Ref. NOVA : 09/PFD/1754970 (corr. DS : Michaël BRIARD, Julie VANLAETHEM)

Betreft : ELSENE. Pleinlaan 1. Renovatie en uitbreiding van een kantoorgebouw en heraanleg van de onmiddellijke omgeving. Aanvraag van een stedenbouwkundige vergunning.

Advies van de KCML

Luchtfoto en fotomontage uit het aanvraagdossier

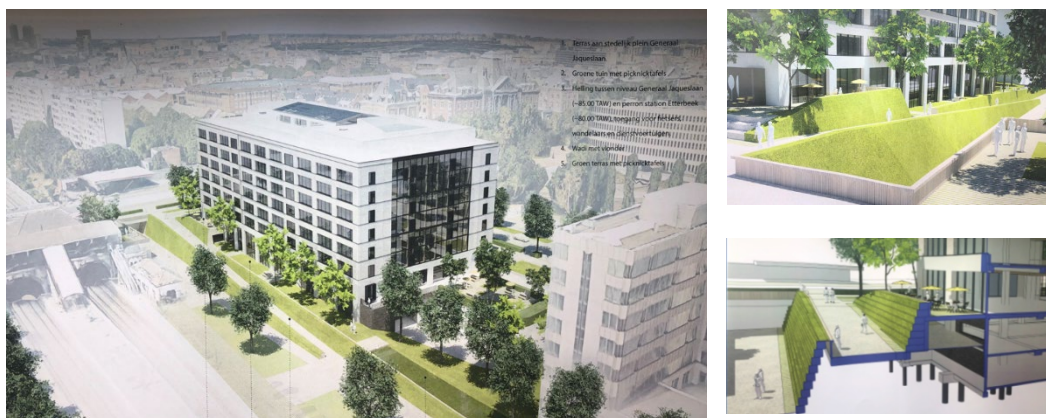
Voor wat de renovatie van het gebouw zelf, vindt ze het ontwerp eveneens kwalitatief al meent ze dat *het aanbrengen van lichtlijnen op elke verdieping (in de raamprofielen en op de gevelpanelen om doorlopende lijnen te creëren) een overbodige ingreep is. In een context van het streven naar maximale duurzaamheid raadt dit soort nachtelijke verlichting af, te meer dat ze niet functioneel is.*
